CONCEPTO TÉCNICO No. CT - 4928

Localidad	4- San Cristóbal
UPZ	51- Los Libertadores
Sector Catastral	Juan Rey (La Paz)
Dirección	Calle 70 Sur No. 13B - 62 Este
CHIP	AAA0005HTBS
Manzana Catastral	5
Predio Catastral	10
Fecha de Visita	Agosto 10 de 2007
Área (m^2)	227 (aproximadamente)
Solicitante	Curaduría Urbana No. 3
Tipo de Amenaza	Remoción en Masa

Figura 1 Localización General del Proyecto "Calle 70 Sur No. 13B - 62 Este", en el Plano Normativo de Amenaza por Remoción en Masa (Decreto 190 de 2004)

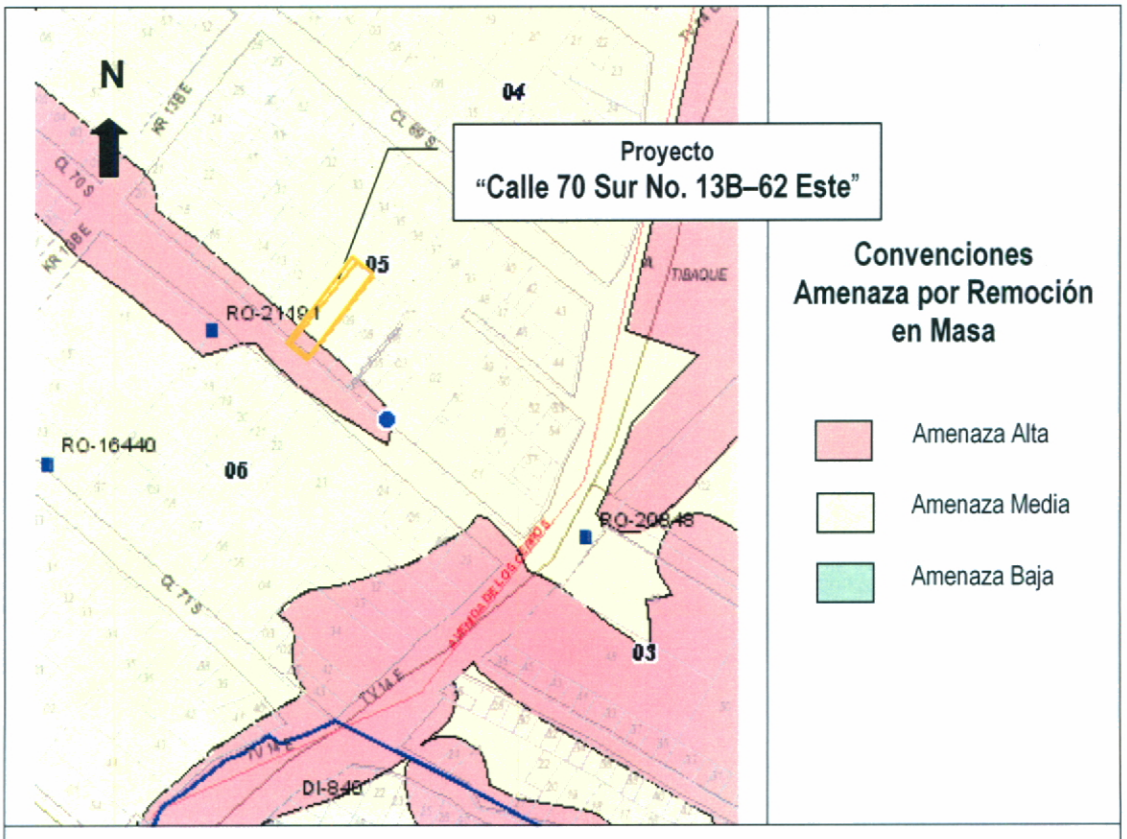
De acuerdo con el plano normativo de amenaza por remoción en masa del Plan de Ordenamiento Territorial de Bogotá – POT, el sector donde se localiza el proyecto de la Calle 70 Sur No. 13B - 62 Este se encuentra en una zona de AMENAZA MEDIA Y ALTA por procesos de remoción en masa (Figura No.1).

Fotografías No. 1 y 2. Predio ubicado en la Calle 70 Sur No. 13B-62 Este donde se busca adelantar el proyecto (izquierda) y aspecto de las vías aledañas (derecha).

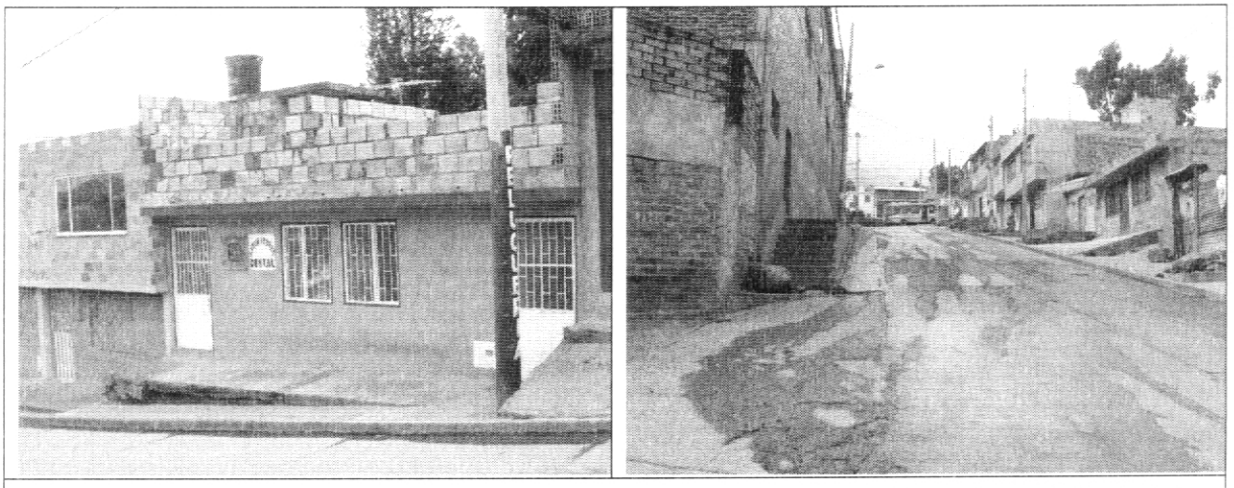
El terreno donde se proyecta construir la edificación cuenta con una pendiente media, el sector se encuentra consolidado con viviendas de uno a tres niveles, con densidad de construcción alta, de tipo residencial y comercial, vías pavimentadas y servicios públicos de acueducto, alcantarillado, energía eléctrica, teléfono y gas natural (ver Fotografías No.1 y 2).

En el predio objeto del presente concepto técnico, se encuentra construida una edificación de un (1) piso, en mampostería, en la que no se evidencian daños que infieran procesos de inestabilidad activos dentro del área que ocupará en proyecto objeto del presente concepto técnico.

Es importante anotar, que en el momento de la visita no se observaron evidencias de procesos de remoción en masa activos que permitan deducir movimientos generalizados de la ladera, donde se encuentra el mencionado predio.
